Progetto Project Modifica sostanziale di AIA dell'IMPIANTO DI GESTIONE RIFIUTI SPECIALI - S.ATE SPECIALI - S.ATE	Titolo Title Integrazioni Modifica Sostanziale di AIA	Rev. rev. 01	Pagina page 2	Di of 27
	Identificativo documento n°. AIA_DOC_15.0

Con nota N. 0411096/23 del 09/10/2023 il DIPARTIMENTO TERRITORIO – AMBIENTE DPC026 - Servizio Gestione Rifiuti e Bonifiche ha trasmesso le richieste di integrazioni richieste da ARTA e dal Comune di Atessa. Il presente documento riporta quindi le informazioni integrative richieste.

2 INTEGRAZIONI RICHIESTE DA ARTA ABRUZZO – PROT. N. 0044298-2023 DEL 06/10/2023

Figura 1 – Posizione piezometri per ricostruzione piezometrica

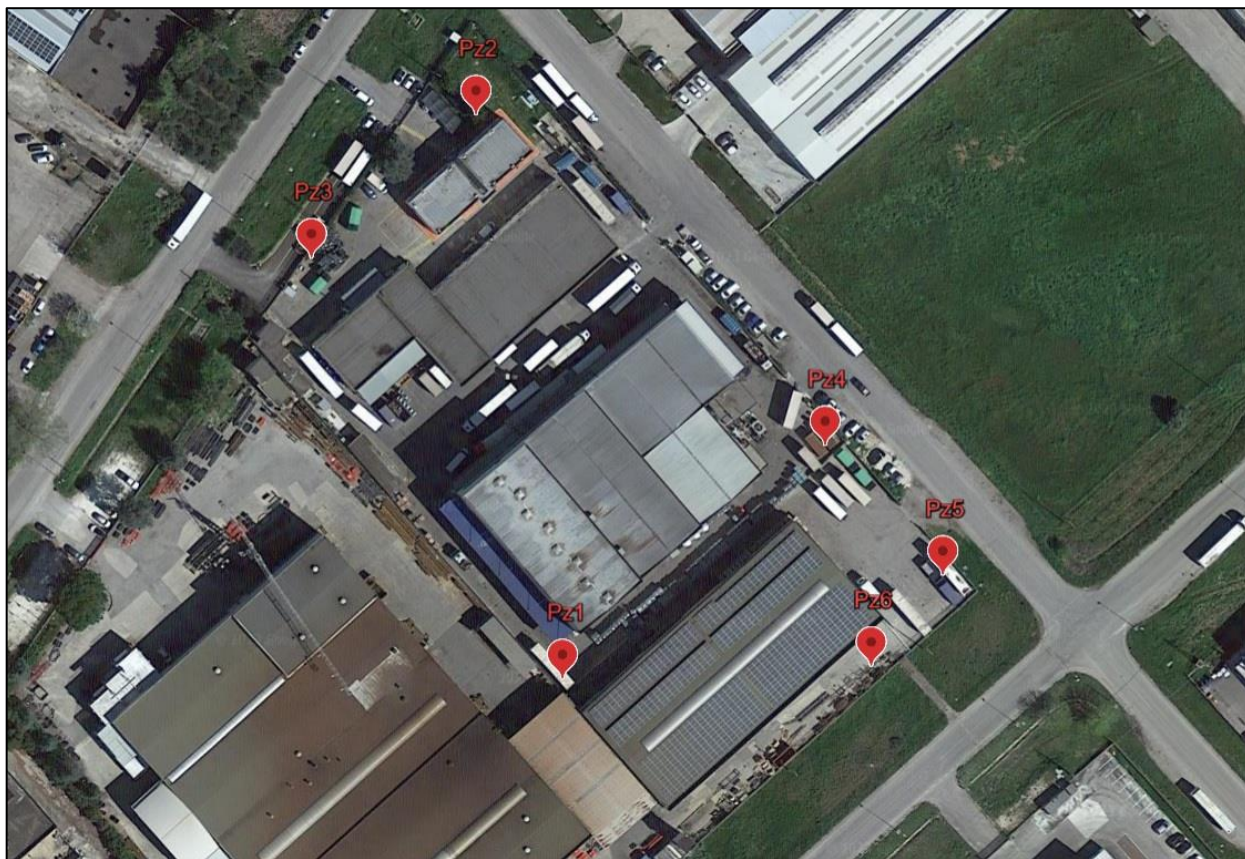
Si evidenzia che dalla ricostruzione piezometrica è necessario:

- *In riferimento all'attuale impianto, integrare la rete piezometrica con un piezometro di valle idrogeologica ubicato nella porzione sud (lato destro) dell'impianto;*

Inoltre, in considerazione che l'azienda intende ampliare l'impianto, risulta necessario:

- *estendere la rete di monitoraggio mediante la realizzazione di almeno n. 2 piezometri a valle del nuovo impianto.*

La ricostruzione piezometrica dovrà essere effettuata utilizzando tutti i piezometri presenti e quelli di nuova realizzazione.

Ai piezometri esistenti, come richiesto, si prevede di aggiungere i piezometri Pz4, Pz5 e Pz6 posizionati come riportato nell'immagine seguente.

A tal riguardo è stato opportunamente aggiornato l'elaborato AIA_DOC_12.1 Piano di Monitoraggio e Controllo_rev.1.

Figura 3 - Disegno redler estrazione e spegnimento ceneri pesanti

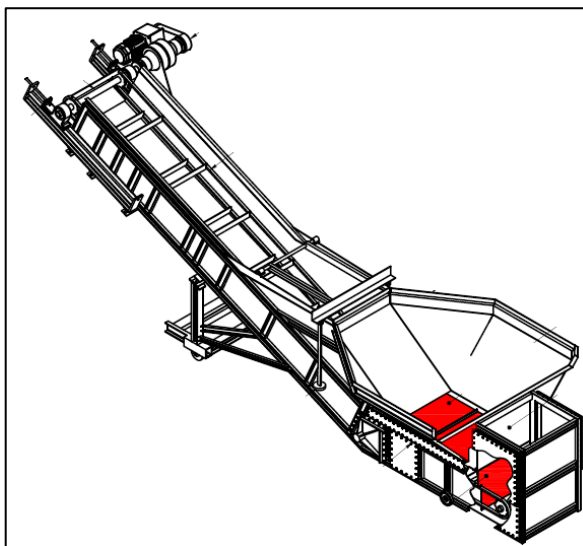
- E' necessario chiarire se dopo lo spegnimento delle ceneri è presente comunque un flusso residuale di acque reflue e come viene gestito.*
- La ditta deve produrre documentazione esplicativa e dettagliata delle apparecchiature in cui si esegue tale operazione di spegnimento/raffreddamento ceneri.*

Le ceneri di combustione scaricate dal rotativo e le polveri separate per gravità in camera di calma sono estratte dal fondo mediante un trasportatore redler, che le scarica in un apposito scarrabile stagno. Ciò che ne deriva dopo la bagnatura è un rifiuto palabile che è destinato a smaltimento; non si prevede, pertanto, alcun flusso residuale acquoso.

Il trasportatore redler, di cui è riportato uno schema rappresentativo nella figura seguente, è posizionato sotto la post-combustione ed il forno rotante. Il forno rotante scarica le scorie direttamente nell'estrattore dove c'è l'acqua che ha 2 funzioni:

- la prima è quella di mantenere l'impianto in depressione (ed è l'unico collegamento tra forno/post-combustione e Redler);
- la seconda è quella di raffreddare le scorie.

All'interno del Redler c'è una doppia catena con pale raschianti, che servono a convogliare le scorie fino allo scarrabile di raccolta.

Figura 4 – Posizione sonde

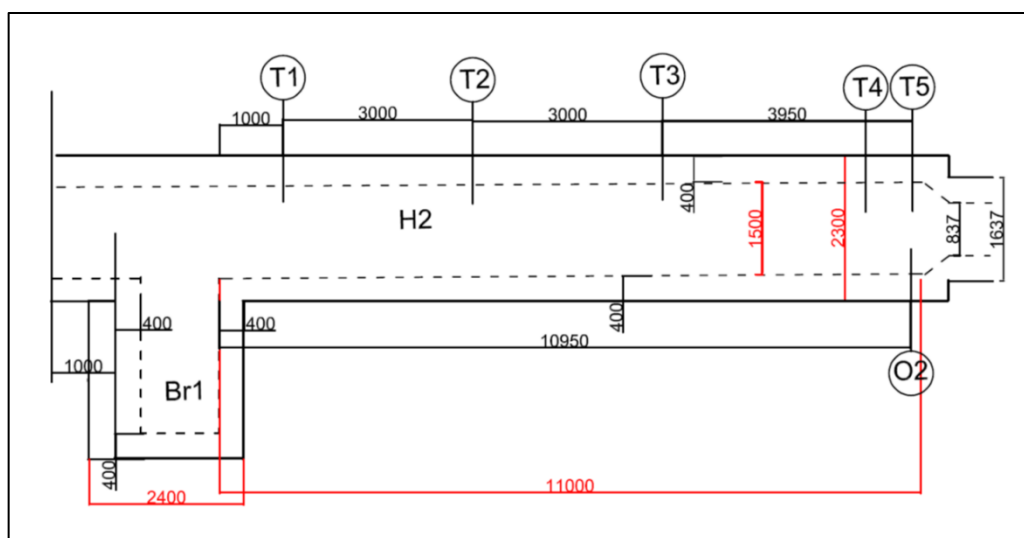
La ditta deve dettagliare con uno schema tutte le postazioni in cui sono installate sonde di temperatura e misuratori di ossigeno, indispensabili a garantire una combustione ottimale.

Nella seguente immagine sono indicate le posizioni delle termocoppie lungo il post-combustore H2. La termocoppia T5 regola la portata di metano al bruciatore in BR1; la termocoppia T4 serve da verifica alla T5 di controllo; le altre indicano il gradiente di temperatura in H2. La posizione della sonda ad Zr2O3 per l'analisi delle concentrazioni di O2 ad alta temperatura è indicata da O2.

Figura 5 - Schema tipologico del sistema di aspirazione nelle aree di carico automezzi

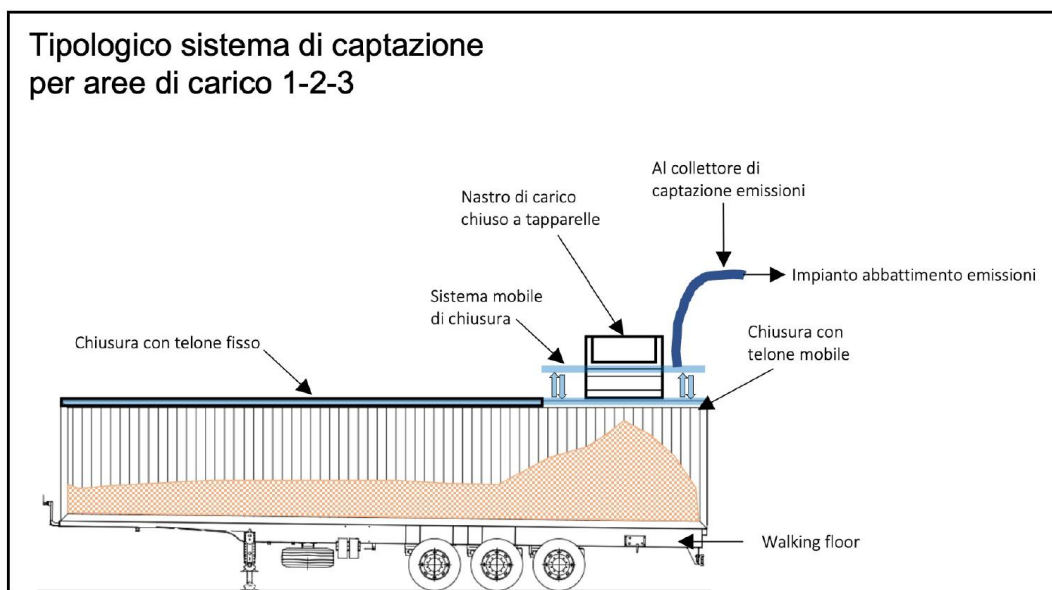
Riguardo alla richiesta di:” **chiarire la motivazione dei risultati peggiori dello scenario di progetto per il quale la ditta dichiara che con il convogliamento delle emissioni diffuse al camino E25 si annullerebbero le sorgenti areali**”, si richiama quanto riportato nella lettera prot VDS.045.22.AD del 29/12/2022 dove, rispetto alla prescrizione 1.2.3 “La Ditta dovrà porre i rifiuti trattati in area chiusa e posta sotto aspirazione presentando una proposta progettuale in tal senso anche all’esito degli approfondimenti sull’impatto odorigeno che la Ditta dovrà presentare entro sei mesi dal rilascio della presente autorizzazione”

Al fine di ottemperare la richiesta in oggetto, la scrivente prevede di realizzare un sistema di aspirazione come meglio indicato nello schema di seguito riportato. Nello specifico si prevede di realizzare un sistema mobile di chiusura posto sotto aspirazione da posizionare in corrispondenza del nastro di carico degli automezzi in uscita. Tale sistema è stato adottato dalla scrivente in altro impianto analogo ed è costituito da una cappa mobile collegata, mediante un tubo/scatolare telescopico, al nastro trasportatore ‘chiuso’ che scarica il rifiuto nella vasca dell’automezzo. Tale cappa è mobile, ovvero azionabile dagli operatori mediante un sistema meccanico e posizionabile in corrispondenza dell’apertura superiore posteriore dell’automezzo, dotato di sistema ‘Walking floor’. Di seguito si riporta lo schema topologico previsto per l’aspirazione nelle aree di carico automezzi nei punti n. 1, 2 e 3.

La superficie della cappa occupa un'area di circa 2,5x3 metri e si posiziona in modo da dare continuità di copertura alla vasca dell'automezzo che per la restante parte della lunghezza è chiusa mediante copertura telonata. Con questo sistema il materiale è convogliato all'interno del cassone ed il cumulo che si genera nella parte posteriore della vasca viene spostato in avanti mediante il meccanismo di 'Walking floor'. La cappa è collegata poi al sistema di aspirazione esistente che genera la depressione sufficiente per permettere la captazione di eventuali emissioni odorigene, vapori e polveri generabili durante la movimentazione e caduta del materiale all'interno della cassa dell'automezzo. Il tubo aspirante sarà collegato al collettore dell'impianto esistente di aspirazione e trattamento delle emissioni, come meglio indicato nello schema di seguito riportato in Figura 2. Si evidenzia che la suddetta implementazione comporterà l'adeguamento di tutti i mezzi della flotta aziendale adibiti al trasporto dei rifiuti in uscita dall'impianto, in modo da dotarli di copertura telonata fissa in aggiunta a quella mobile in dotazione.

Con riferimento alla prescrizione in oggetto, si precisa che non è invece possibile realizzare un'area completamente chiusa nelle zone di scarico 1, 2 e 3 in quanto la viabilità esistente e gli spazi di manovra disponibili non consentono la realizzazione di una compartimentazione in corrispondenza delle tettoie né un allargamento eventuale del fabbricato fino al confine dell'area. Inoltre, una chiusura di tali aree comporterebbe la necessità di aspirare volumi di aria significativi con conseguenti impatti in termini di consumi energetici e ambientali.

Figura 7 - Odori – 98 percentile – stato di progetto

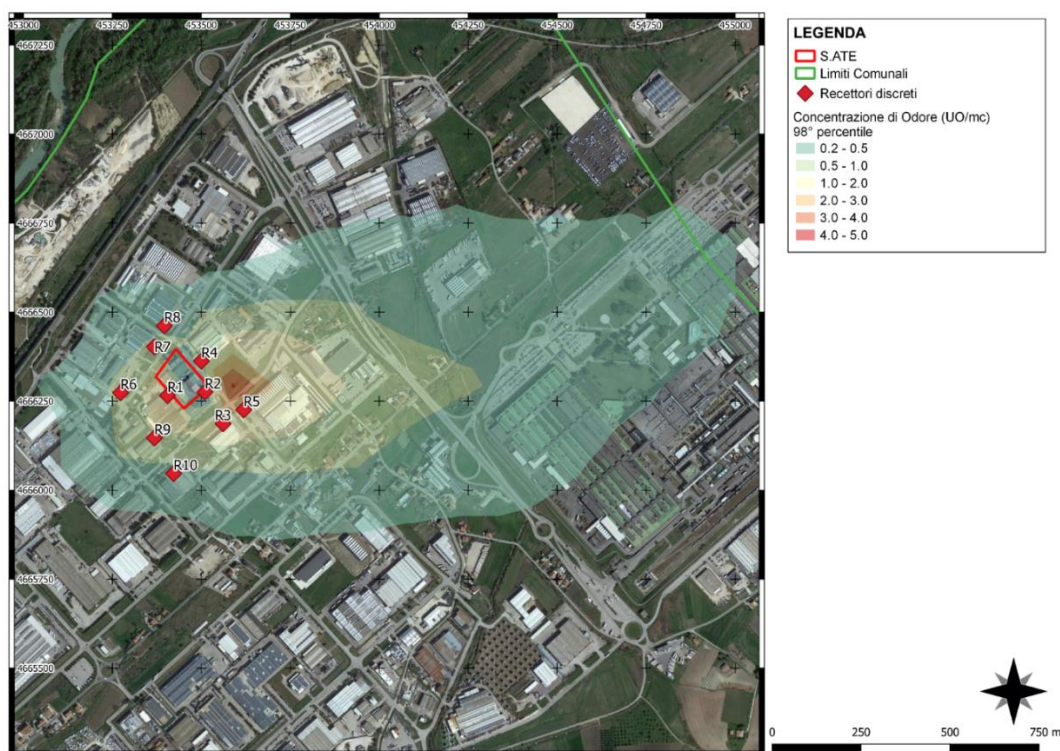
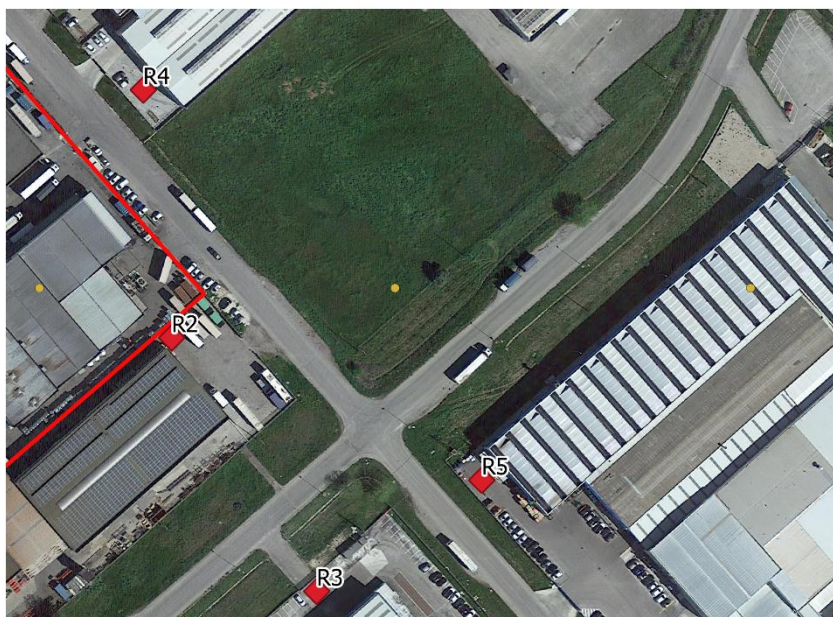
Valutare i risultati della simulazione alla luce del documento "Indirizzi per l'applicazione dell'articolo 272-bis del D.Lgs. 152/06 in materia di emissioni odorigene di impianti e attività" approvato con Decreto direttoriale n. 309 del 28.6.2023 del MASE.

I risultati ottenuti sono stati valutati sulla base della Tabella 3 del documento suddetto, all'interno della quale sono individuati valori di accettabilità presso il recettore sensibile, in rapporto alla classe di sensibilità del ricettore.

Nel caso di specie, trovandosi in aree a prevalente uso industriale, viene assunta come classe base la QUARTA, che impone come valore di accettabilità il valore di 4UO/mc.

Analizzando il report di dispersione degli odori, con particolare riferimento allo scenario 3, che rappresenta lo scenario di progetto con i nuovi VLE proposti risulta che il valore limite di 4UO/mc sia rispettato per tutti i ricettori considerati:

Fattispecie questa garantita nella totalità del dominio indagato, a meno di un punto singolare, pari a 4,17E+000 in [Posizione: 453527 X(m); 4666231 Y(m) 33N] che, come si evince dalla mappa allegata e dal relativo zoom, risulta essere ubicato in area non edificata e non utilizzata, analoga alla classe QUINTA, in cui il livello massimo di innalza a 5 UO/mc.

Figura 9 – Posizione piezometri per ricostruzione piezometrica

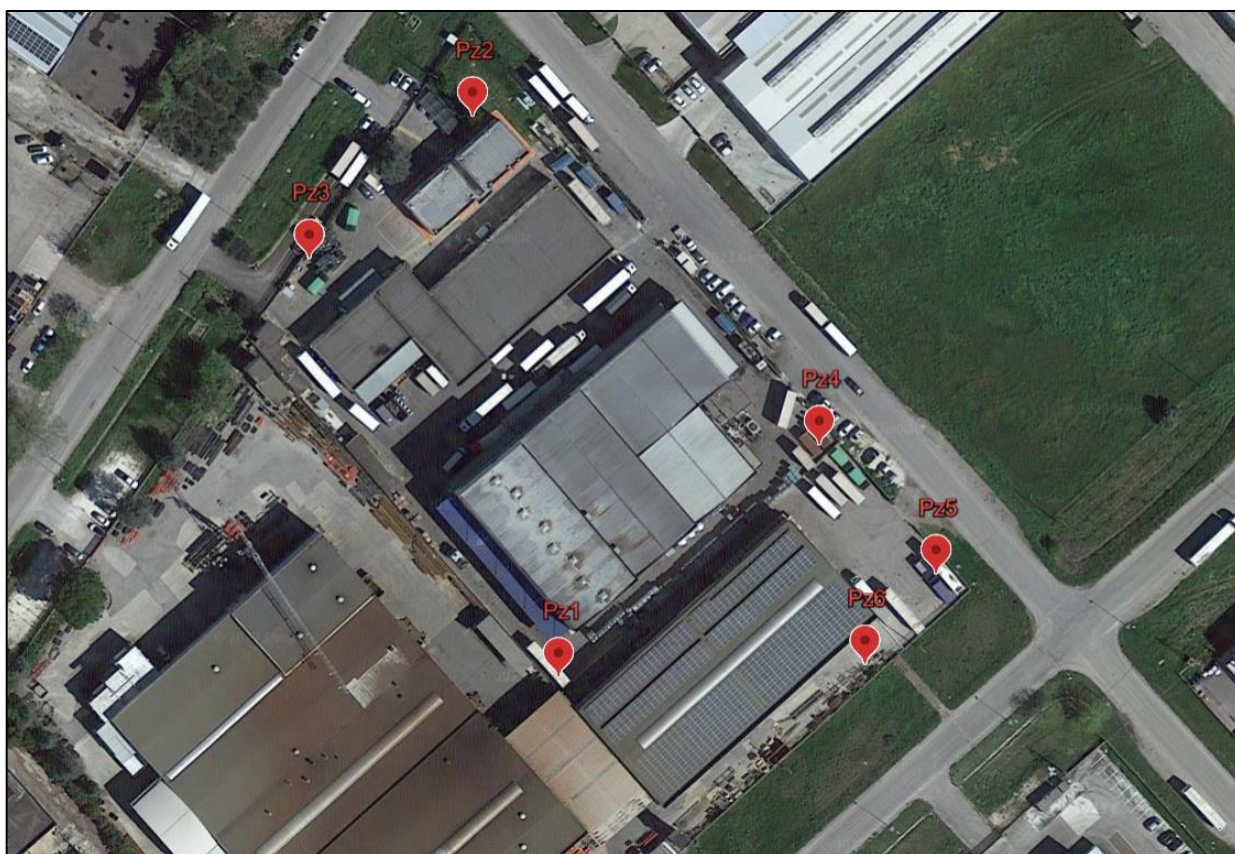
Quadro intelligibile ed aggiornato sullo stato delle acque sotterranee del sito, ovvero apposita indagine di qualità ambientale di cui all'art. 55, comma 13, della L.R. 45/2007 nel testo vigente, aggiornata e non riferita al periodo 2018.

Ai piezometri esistenti Pz1, Pz2 e Pz3, la società prevede di aggiungere i piezometri Pz4, Pz5 e Pz6 posizionati come riportato nell'immagine seguente.

A tal riguardo è stato opportunamente aggiornato l'elaborato AIA_DOC_12.1 Piano di Monitoraggio e Controllo_rev.1.
